Istruttoria della Procedura di Valutazione di Impatto Ambientale (V.I.A.)

Istanza per il rilascio del provvedimento di V.I.A. e del Provvedimento Autorizzatorio Unico Regionale (P.A.U.R.) ai sensi dell'art. 27 bis del D.Lgs.152/2006 relativa al progetto per la realizzazione di un impianto di produzione di energia elettrica da fonte fotovoltaica e relative opere di connessione della potenza di picco pari a 7.102,20 kWp in DC e potenza in immissione di 5.850,00 kW in AC, nel Comune di SCAMPITELLA (AV), località "Migliano"

Proponente: CHISOLAR ENERGY S.r.l., Rotonda Giuseppe Antonio Torri 9, Bologna
P.E.C.: chisolar.energy@legalmail.it

CUP 9129

Figura 3: inquadramento territoriale del sito di impianto, del tracciato del cavidotto di connessione e dei relativi recettori su orto foto plana estratta da Google Earth.

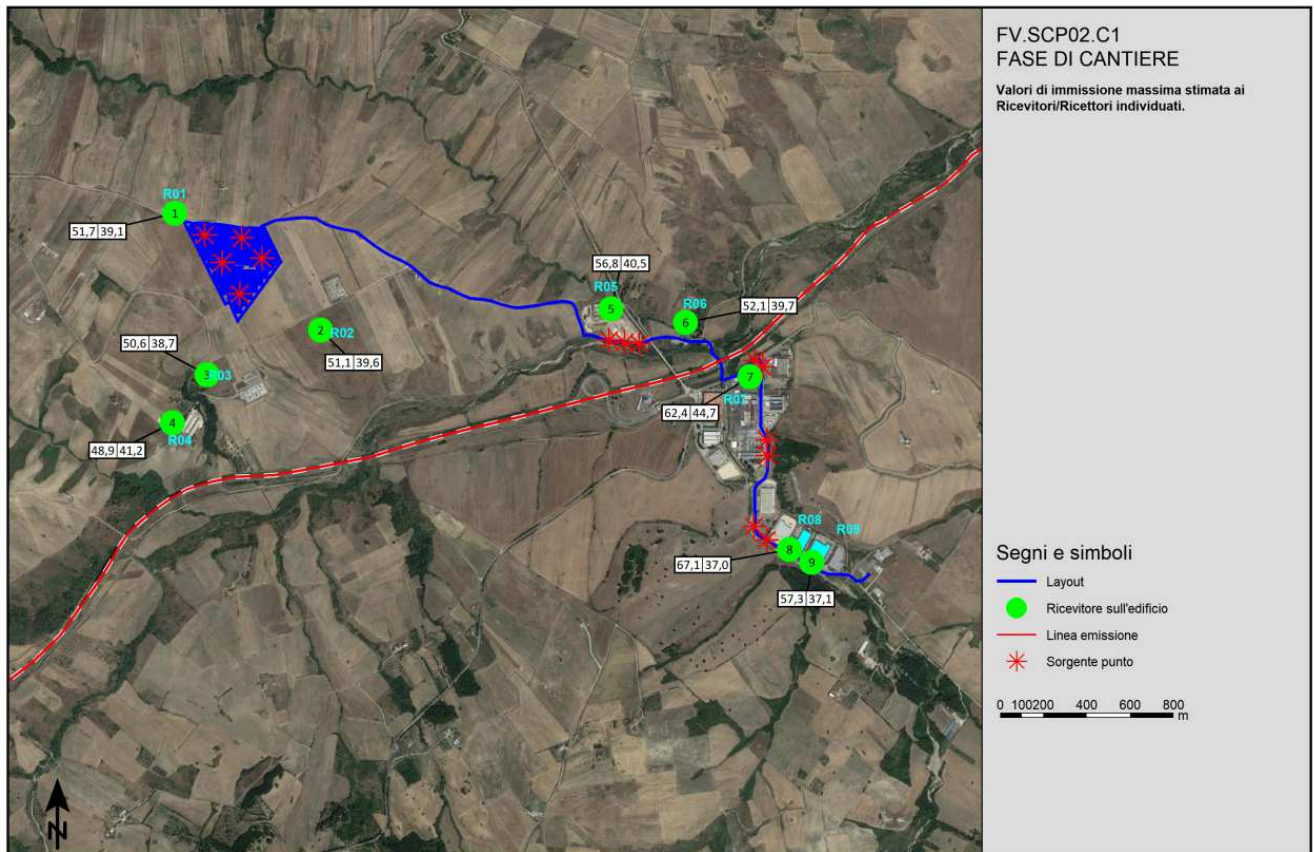
- rispetto a quanto riportato sulla componente rumore e vibrazioni dello SIA:
1. produrre uno studio previsionale dell'impatto acustico generato (anche in relazione agli strumenti di pianificazione comunale e/o regionale vigenti in materia) durante la fase di cantiere dell'impianto descrivendo ed indicando su una planimetria in scala adeguata, i recettori presenti, la loro tipologia e la distanza dai punti di misurazione prescelti;

I risultati ottenuti dimostrano come la rumorosità prodotta dal cantiere non ingenera particolari problematiche di superamento dei limiti su tutti i recettori. Infatti, in relazione ai 9 recettori sensibili individuati e alla stima previsionale eseguita, la condizione di maggiore disagio è rappresentata dall'esecuzione delle fasi di lavorazione previste per il cavidotto ipotizzate in svolgimento nei pressi dei recettori sensibili individuati in prossimità del tracciato, per alcuni dei quali l'immissione acustica (nel periodo di riferimento diurno) raggiunge valori di poco inferiori al limite dei 70 dB(A) stabilito dalla legislazione vigente.

➤ [FV.SCP02.PD.8.6.6.R00](#)

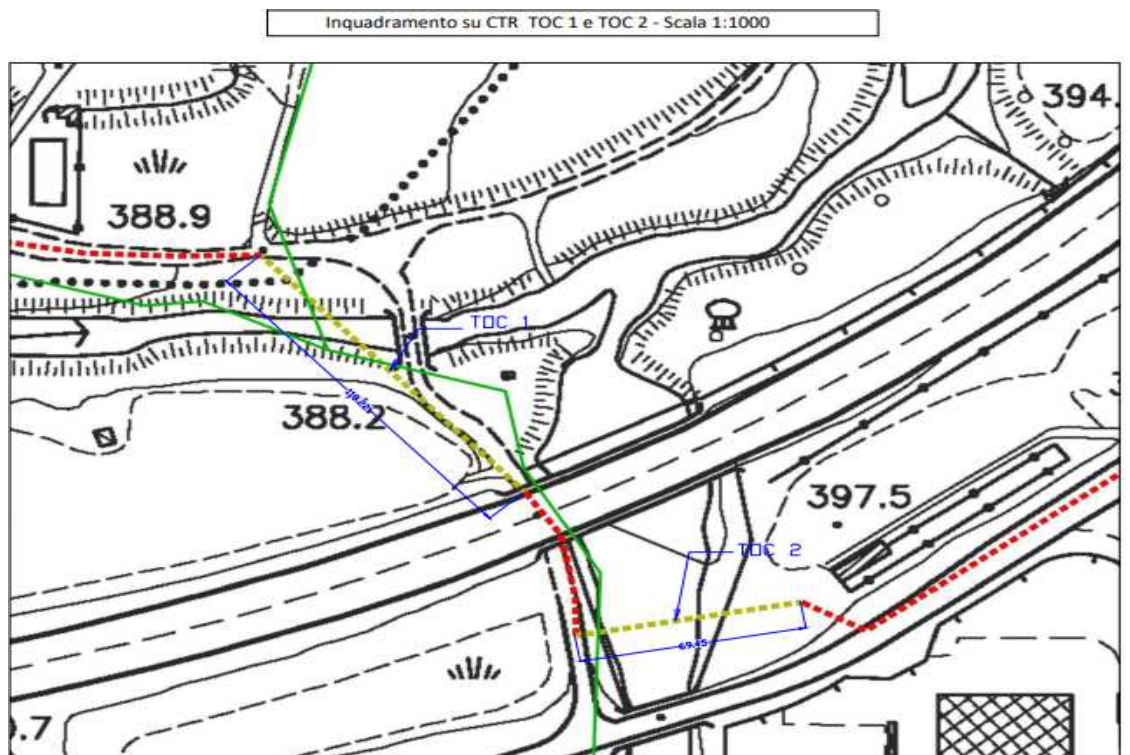
A verifica della non visibilità dell'impianto dalla Regione Puglia, sono state effettuate delle viste panoramiche e dei fotoinserimenti aggiuntivi che mostrano come l'impianto non possa essere percepito nel territorio pugliese né sulla breve distanza e tantomeno sulla lunga distanza. A tale proposito si rimanda alle viste fotografiche n. 1-2-4-10-22-23-24-26-27 riprese dal lato della Regione Puglia e contenute nell'elaborato FV.SCP02.PD.8.6.6, ed ai fotoinserimenti di seguito riportati, estratto dell'elaborato FV.SCP02.PD.8.6.4. Si riportano inoltre anche considerazioni rispetto ai centri abitati pugliesi più prossimi all'impianto, quali Anzano di Puglia e Sant'Agata di Puglia. In particolare, dal centro abitato di Anzano di Puglia, sia a causa della distanza (più di 5 km in linea d'aria), che della morfologia dell'area circostante, la vista dell'impianto risulta impedita (vedi viste 26 e 27). La stessa cosa vale anche per Sant'Agata di Puglia, dove la distanza di oltre 7 km in linea d'aria e la presenza di monti nell'intorno, non rende l'impianto percepibile.
